改善箇所説明図

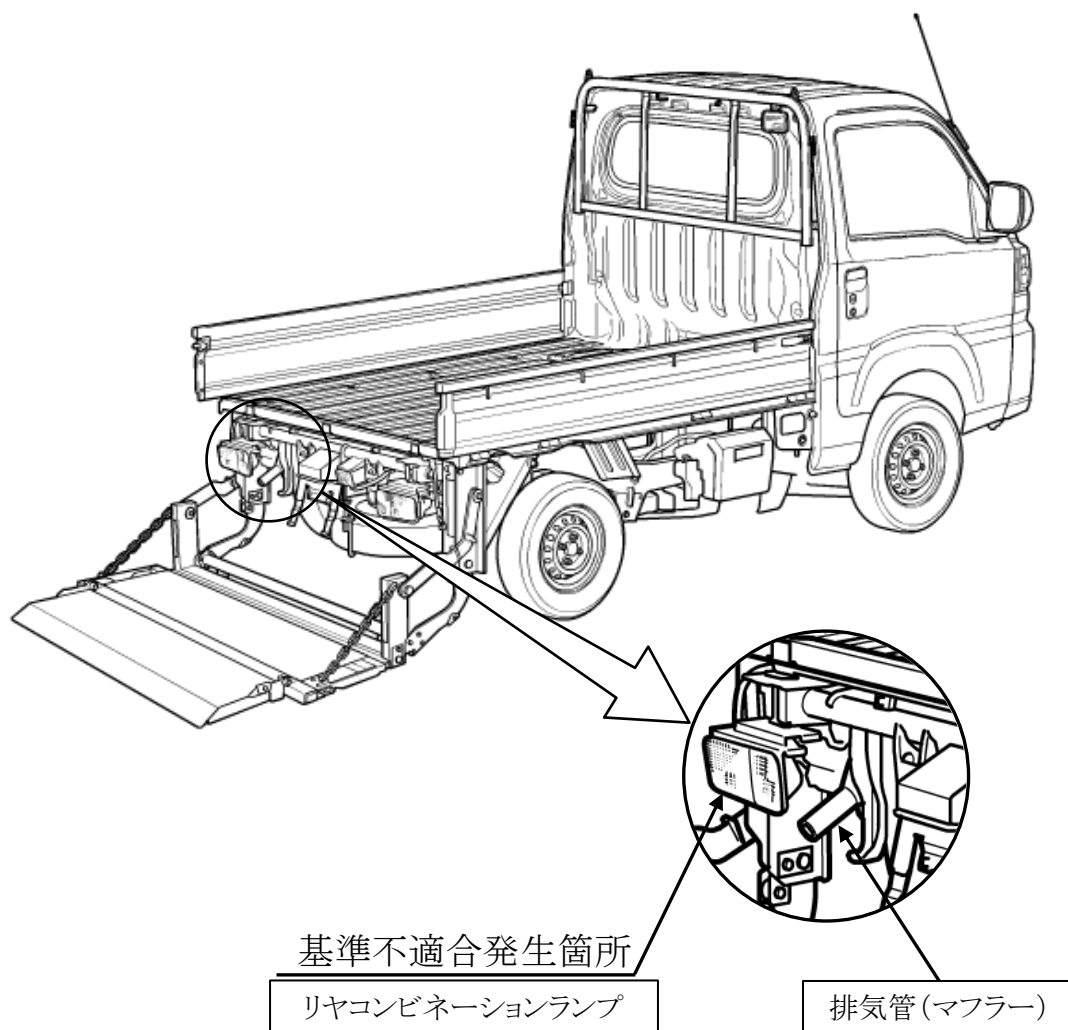
コンパクトテールリフト仕様車において、排気管の排気ガス出口位置の設定が不適切なため、連続した登坂走行等によって左側リヤコンビネーションランプが高温になることがある。そのため、そのままの状態で使用を続けると、当該ランプの樹脂部分が溶損し、最悪の場合、不灯になるおそれがある。

全車両、排気管を対策品と交換する。また、左側リヤコンビネーションランプを新品と交換する。
